南昌汇鑫锻造有限公司
江西鑫腾安新材料有限公司

建筑规划设计方案（调整）

中晏建设集团有限公司
ZhongYan Construction Group Co. ,Ltd

二 0 二六年一月

汇鑫办公楼　三层平面图 （拟调整图）

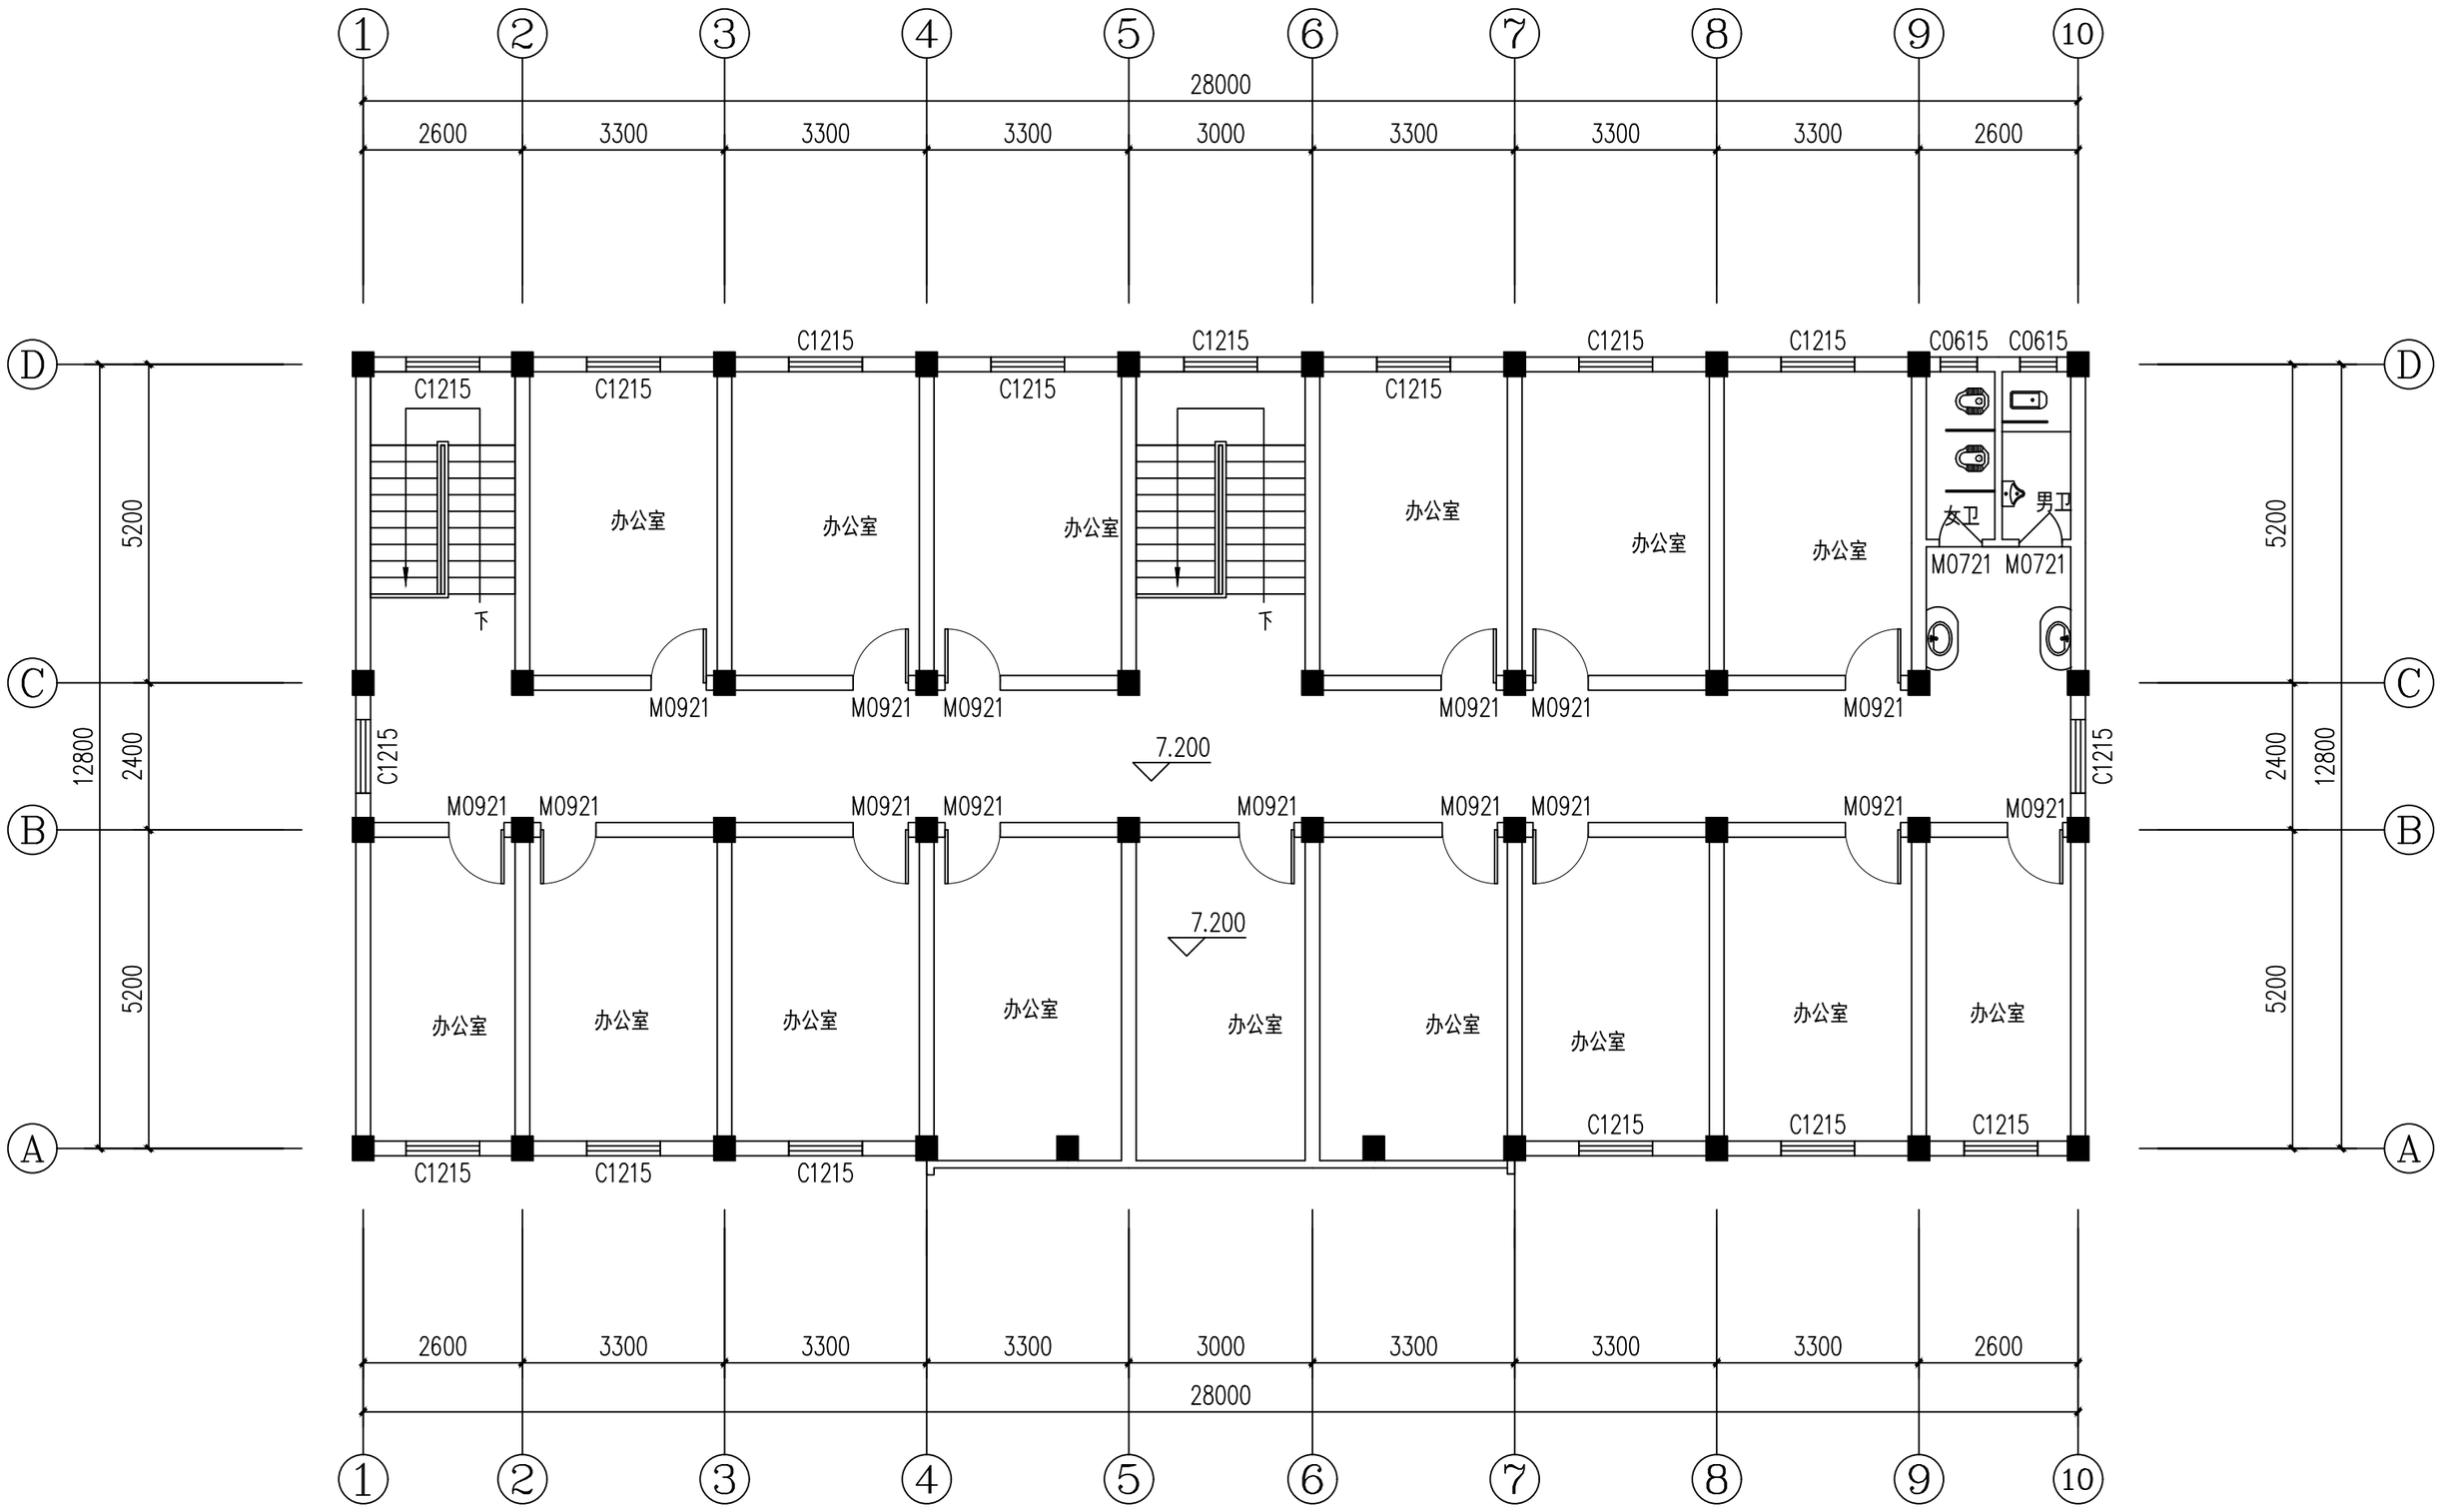
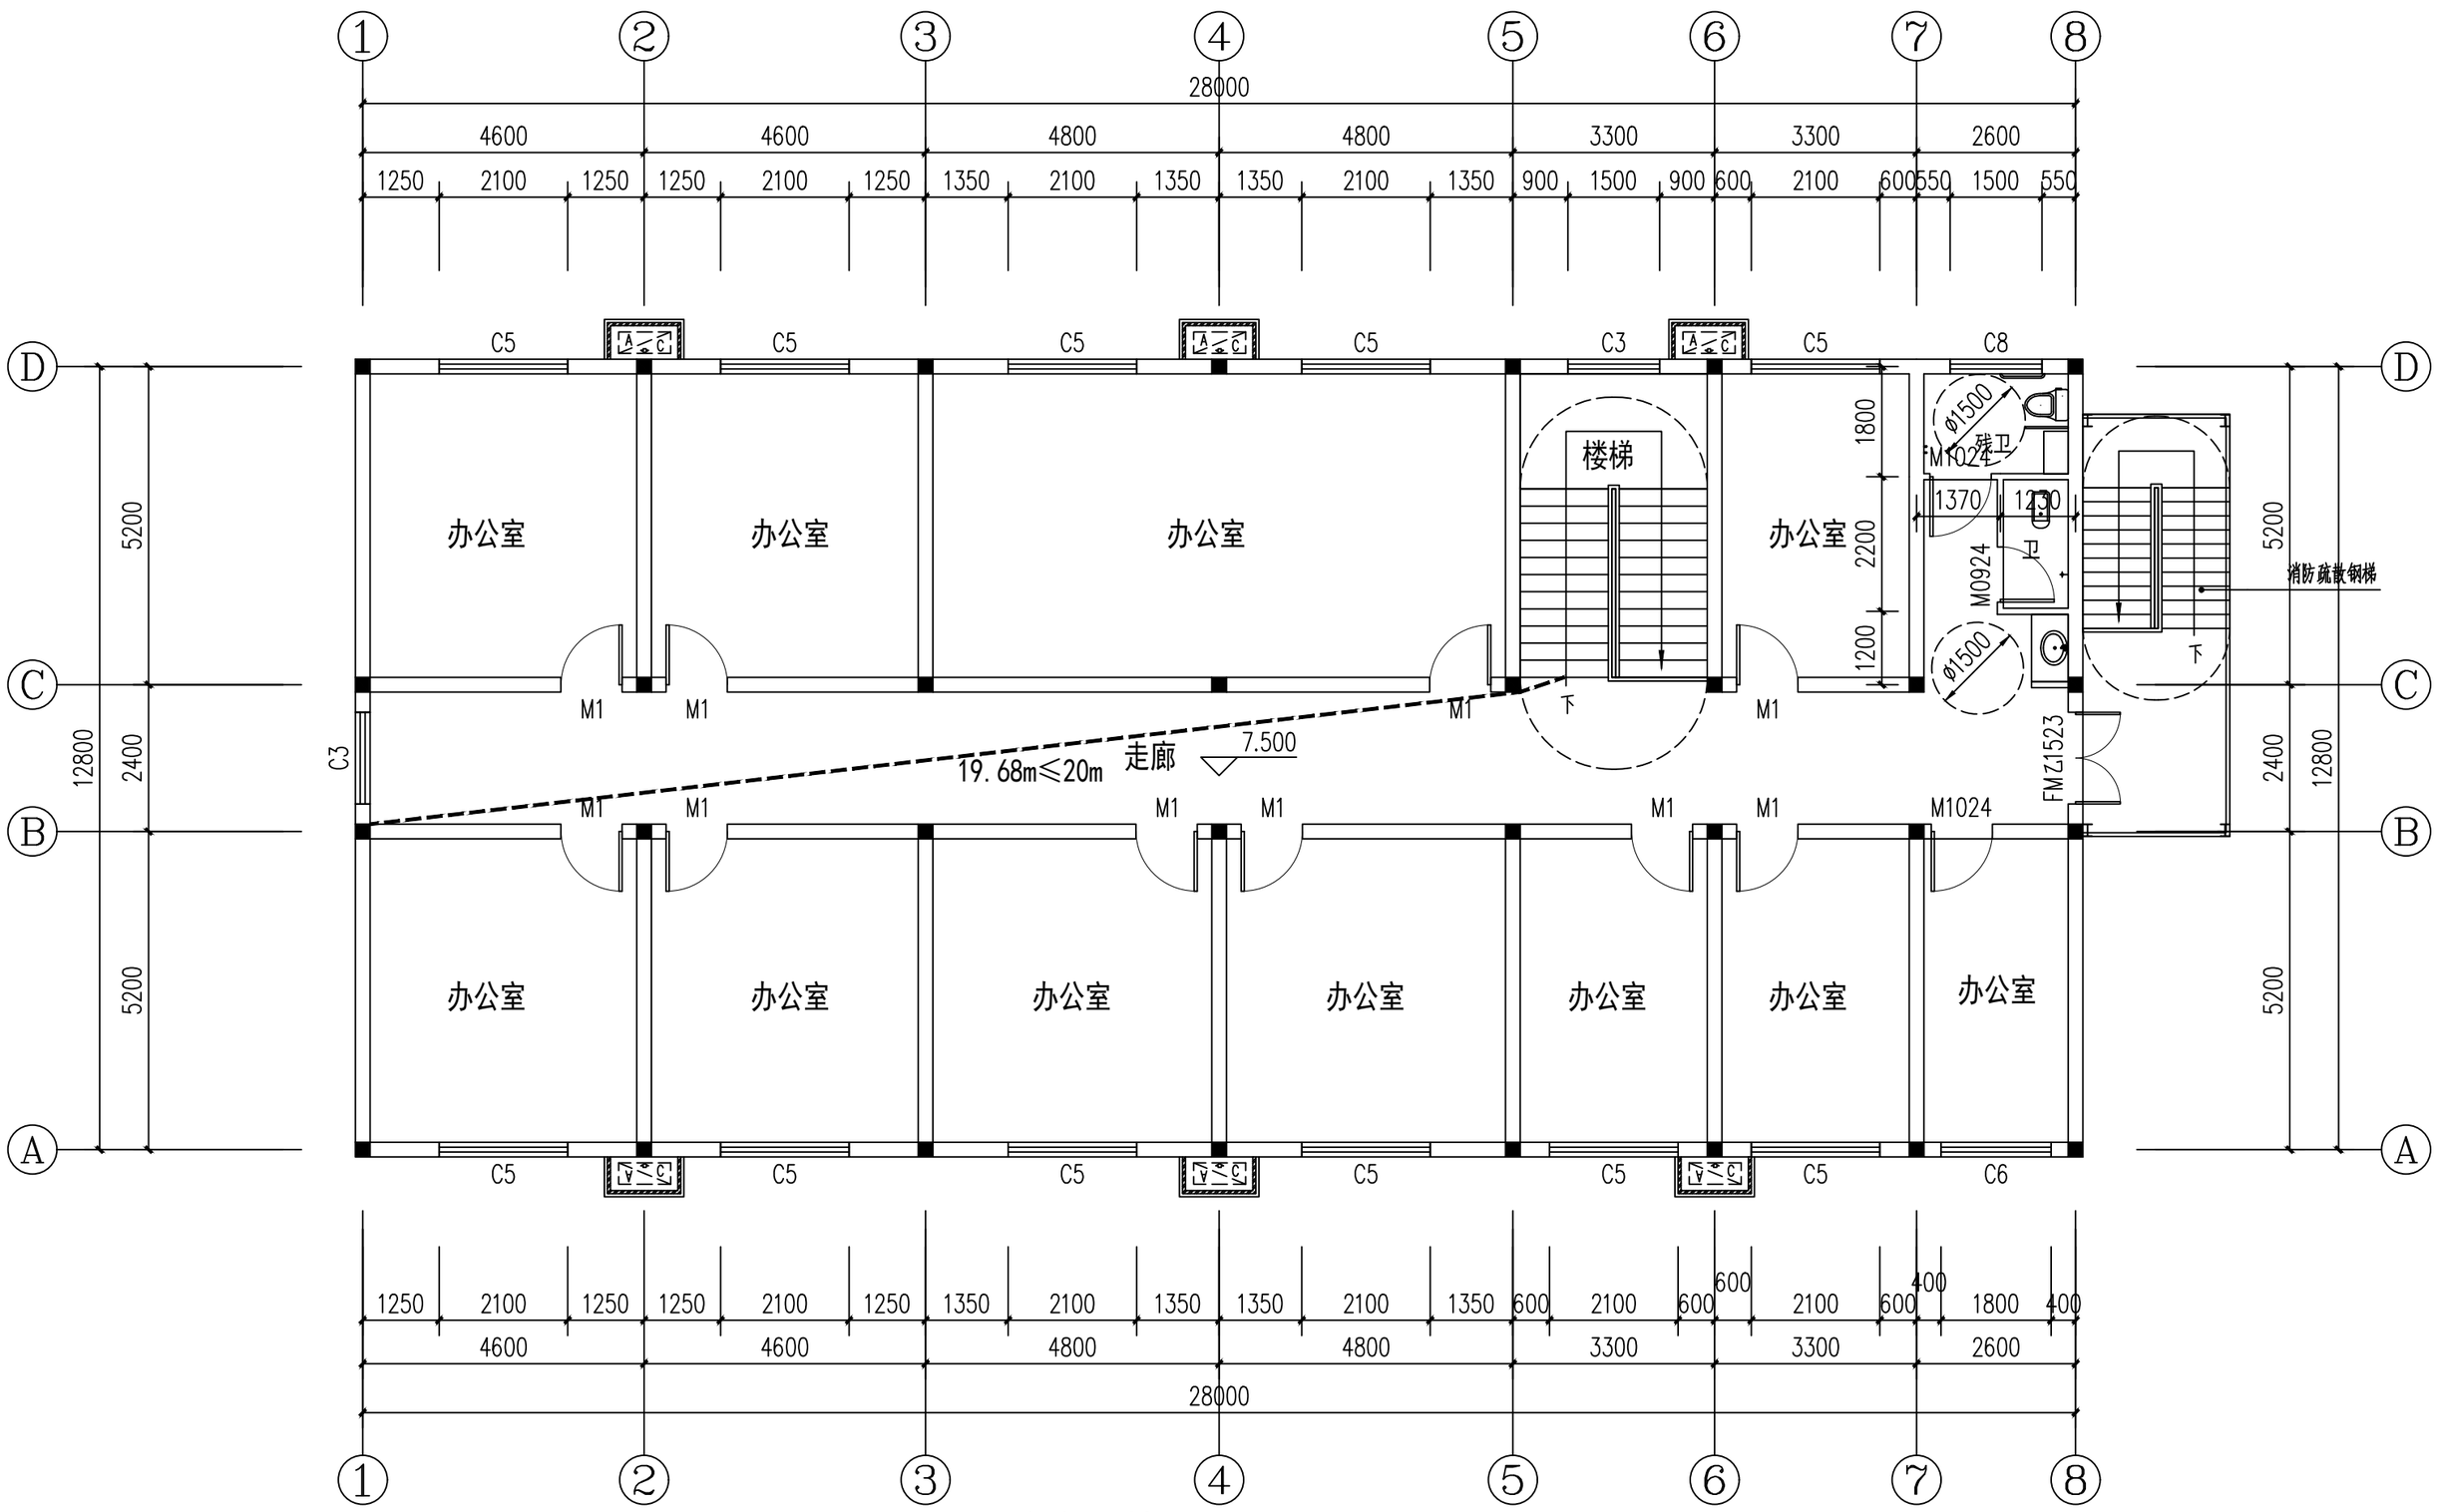
调整前	本层建筑面积	本栋建筑面积
	368.25m²	1104.75m²
调整后	本层建筑面积	本栋建筑面积
	376.53m²	1140.99m²

1. 根据实际使用功能调整了平面分隔和轴网间距；
2. 优化了卫生间平面布局，增加了无障碍卫生间；
3. 为满足消防安全，南面增加了室外消防疏散钢梯，调整后本层面积增加了8.28㎡。
